PROJEKT BUDOWLANY

TOM II - ZAŁĄCZNIKI

**„PRZEBUDOWA DROGI GMINNEJ NR 116756D – UL. RATUSZOWA
W WAŁBRZYCHU WRAZ Z TOWARZYSZĄCĄ INFRASTRUKTURĄ
W RAMACH REWITALIZACJI – SKUMULOWANIE CENTRUM TURYSTYCZNO-
SPORTOWEGO „AQUA ZDRÓJ” Z GŁÓWNĄ ULICĄ DZIELNICY BIAŁY KAMIEŃ
UL. ANDERSA”**

- 1) Uzgodnienie wydane przez Tauron Dystrybucja S.A. nr TD/OWB/OMR/2019-08-02/0000001 z dnia 01.08.2019r.
- 2) Warunki usunięcia kolizji wydane przez Tauron Dystrybucja S.A. nr TD/OWB/OME/2019-12-02/0000003 i TD/OWB/OME/K/WT/RB/110/2019 z dnia 02.12.2019r.

PROJEKT ZAGOSPODAROWANIA TERENU
1:500

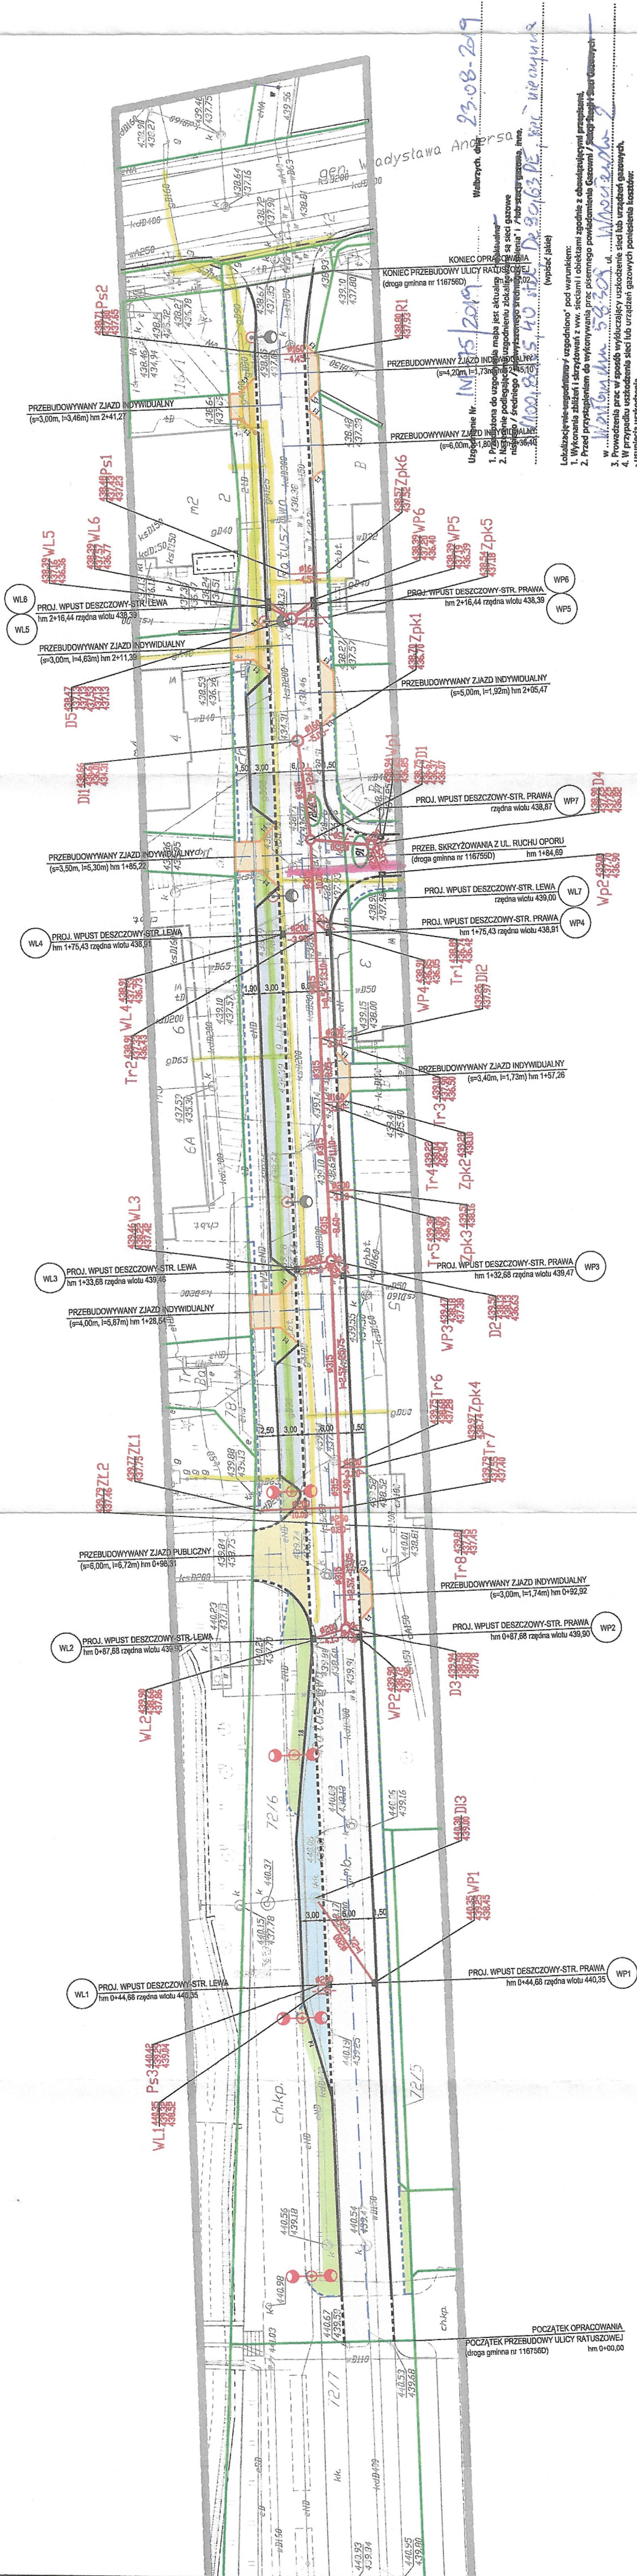
1. Przebudowa kanalizacji może zostać wykonana po modernizacji sieci gazowej w ul. Ratuszowej z uwagi na obecną kolizję projektowanych wpustów deszczowych z istniejącym gazociągiem. Prosimy o podanie terminu przystąpienia do realizacji przebudowy drogowej z towarzyszącą infrastrukturą celem skoordynowania prac. Z naszej strony jesteśmy na etapie przygotowania dokumentacji projektowej.
2. Dla istniejącej czynnej sieci gazowej należy zachować właściwe strefy kontrolowane wg Rozporządzenia Ministra Gospodarki z dnia 26.04.2013 r. w sprawie warunków technicznych, jakim powinny odpowiadać sieci gazowe i ich usytuowanie (Dz.U. poz. 640 z dnia 04.06.2013 r.)

3. W odległości nie mniejszej niż 1,0 m od osi sieci gazowej nie wolno prowadzić robót ziemnych sprzętem mechanicznym zgodnie z Rozporządzeniem Ministra Infrastruktury z dnia 6 lutego 2003 r. w sprawie bezpieczeństwa i higieny pracy podczas wykonywania robót budowlanych (Dz. U. Nr 47, poz. 401 z dnia 19.03.2003 r.).

4. Miejsca zbliżeń i skrzyżowań z ww. siecią należy zabezpieczyć zgodnie z obowiązującymi przepisami.
5. W wyniku prowadzonych robót nie może nastąpić znaczne wypłylenie ani zagłębienie istniejącego gazociągu. Istniejące studzienki na sieci gazowej należy podnieść do poziomu projektowanego chodnika lub drogi. W przypadku zmiany niwelety terenu zaprojektować i wykonać przełożenie gazociągu na właściwą głębokość, na własny koszt, po uprzednim uzyskaniu warunków w Zakładzie Gazowniczym we Wrocławiu Sekcja Zarządzania Majątkiem Sieciowym w Wałbrzychu.
